Pratica SD n. 29799/2023
Ferrara 04/09/2023

Oggetto: Procedura di Valutazione di Impatto Ambientale ai sensi dell'art.23 del D. Lgs.152/2006 relativa all'impianto agrivoltaico di 60 MW sito nel comune di Bondeno (FE) e relative opere connesse. Progetto PNIEC, Proponente: BONDENO S.r.l..

OSSERVAZIONI

Figura 1 - Layout campo Nord dell'impianto fotovoltaico

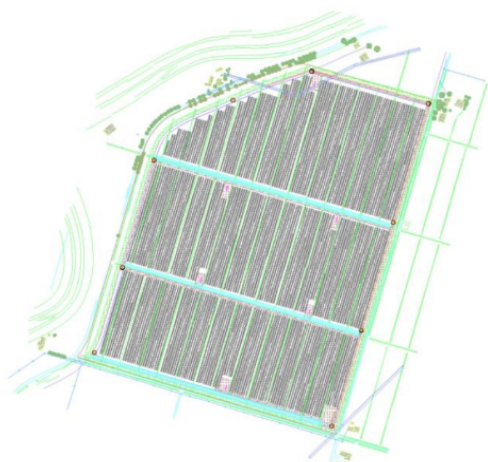
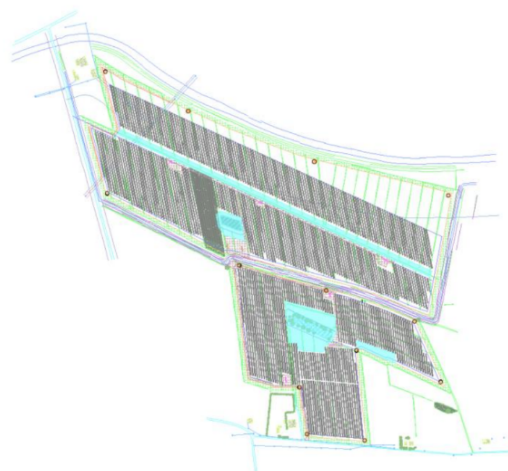
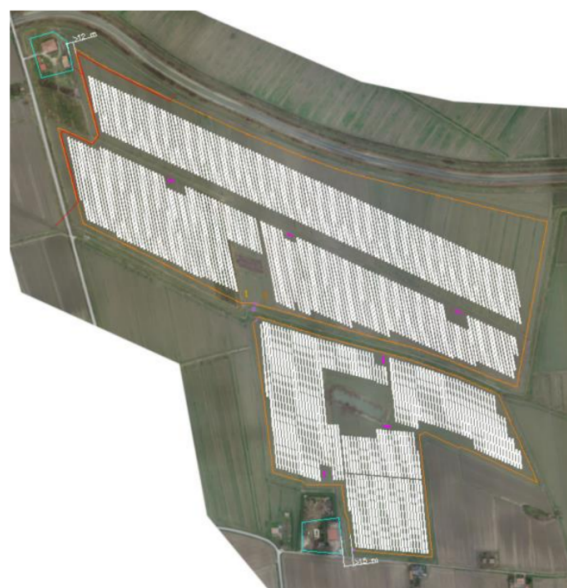
Si individuano sei recettori per il campo Nord e 2 recettori per il campo Sud dell'impianto agrivoltaico in progetto (edifici bordati in verde nelle figure di seguito riportate).

In un'ottica di cautela, tenendo conto di eventuali effetti di sovrapposizione di induzione magnetica generati dalle singole sorgenti presenti nell'area, si identifica:

- Come distanza di Prima Approssimazione dei cavi AT AC tra la cabina con quadri di raccolta a 36 kV e la Stazione Elettrica: Sezione A: DPA = 2.7 m
- Come distanza di prima approssimazione dai muri delle cabine contenenti i quadri di raccolta a 36 kV: DPA = 2m
- Come distanza di prima approssimazione dai muri delle cabine di trasformazione:
 - DPA = 12.6 m, per i trasformatori da 4095 kVA
 - DPA = 7.6 m, per i trasformatori da 8190 kVA

Dal calcolo delle DPA dei vari componenti elettrici in progetto interni all'impianto e considerata la loro ubicazione presentata nelle varie planimetrie allegate si conclude che le fasce di rispetto valutate e le rispettive DPA sono sempre ricomprese nell'area dell'impianto fotovoltaico e che tutti i recettori individuati (e di conseguenza ogni altro recettore più distante di quelli rappresentati) non vengono interessati dai campi elettromagnetici generati dalle componenti di impianto (intesi come campi elettromagnetici sopra la soglia di qualità di $3\mu\text{T}$), trovandosi al di fuori della DPA.

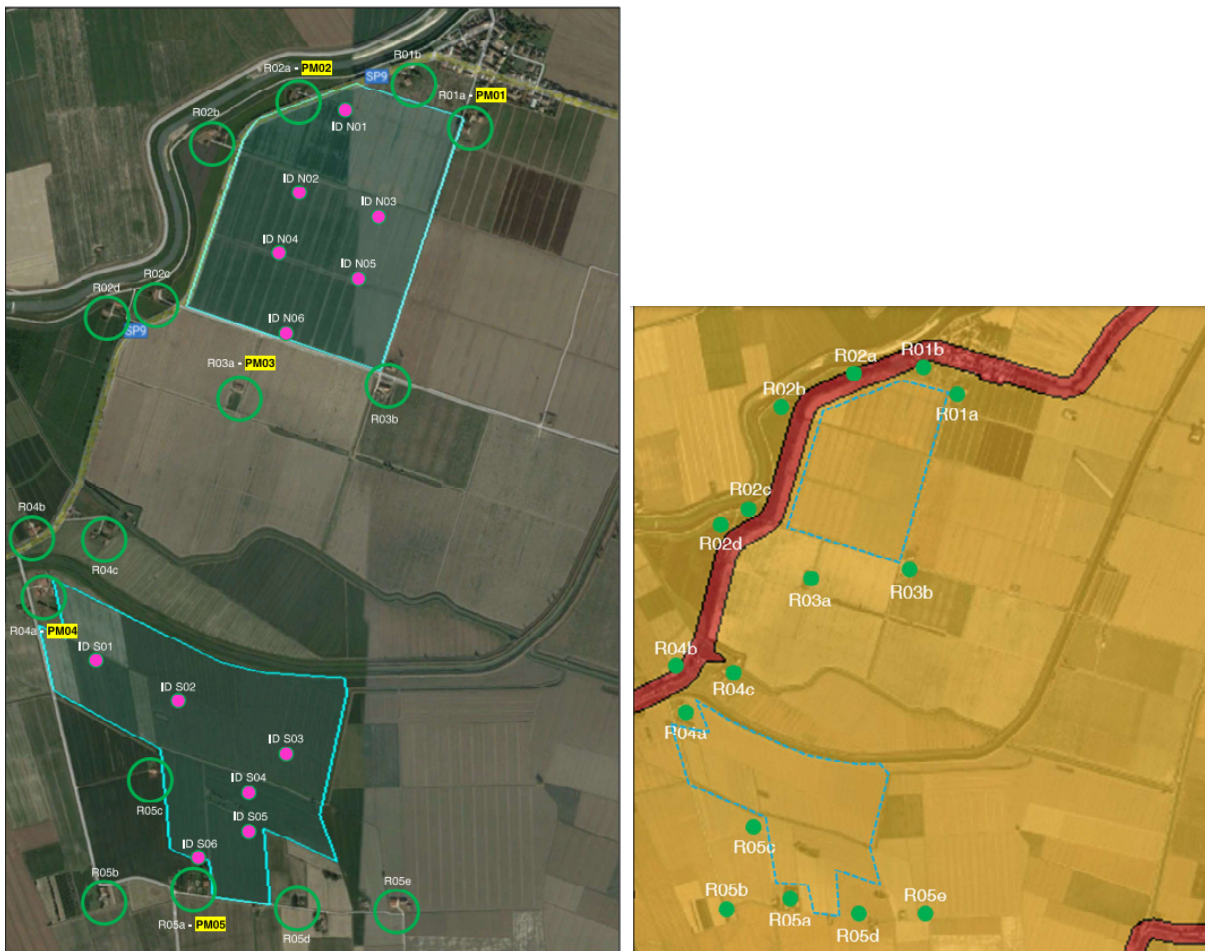
Per l'elettrodotto di connessione e le opere connesse (eventuali cabine e nuova SE) non è presente la valutazione in merito all'esposizione ai campi elettromagnetici. Inoltre non è chiaro quale sarà la lunghezza dell'elettrodotto, se si tratta di cavo aereo o interrato e la distanza da eventuali luoghi a permanenza prolungata. Si osserva quindi che, ai fini della valutazione complessiva dell'esposizione ai CEM, dovrà essere prodotta documentazione tecnica specifica - comprensiva delle tavole tecniche che devono riportare le potenziali sorgenti emmissive, le DPA, i ricettori/luoghi a permanenza non inferiore alle 4 ore giornaliere e le relative distanze - contenente tutti gli elementi previsti dalla normativa vigente. Tale documentazione dovrà essere coerente in tutte le sue parti e contenere dati tecnici univoci oltre che esaustivi.

- devono essere calcolate e rappresentate in planimetria con scala dichiarata le DPA, specificando se ricadono nell'area di proprietà;
- devono essere indicate le distanze dalla linea (e/o dalla DPA) dei ricettori e di tutti i luoghi a permanenza prolungata (non inferiore alle 4 ore giornaliere), identificati con la loro destinazione d'uso, producendo planimetrie di dettaglio;
- nel caso in cui le linee elettriche siano in affiancamento ad altre linee esistenti e/o in progetto, deve essere determinato l'effetto combinato, calcolando ed indicando in planimetria le DPA complessive/risultanti, con le distanze dalla linea dei ricettori (luoghi a permanenza non inferiore alle 4 ore giornaliere);
- devono essere forniti tutti i dati necessari per il calcolo delle DPA;
- il progetto definitivo delle opere di connessione alla Rete deve essere vidimato dall'ente gestore.

Dalla documentazione esaminata non vi è sufficiente evidenza dell'esclusione dalle DPA dei luoghi a permanenza non inferiore alle 4 ore giornaliere, in particolare per quanto riguarda le opere necessarie alla connessione alla rete, benchè risulti la presenza di ricettori in prossimità delle aree interessate.
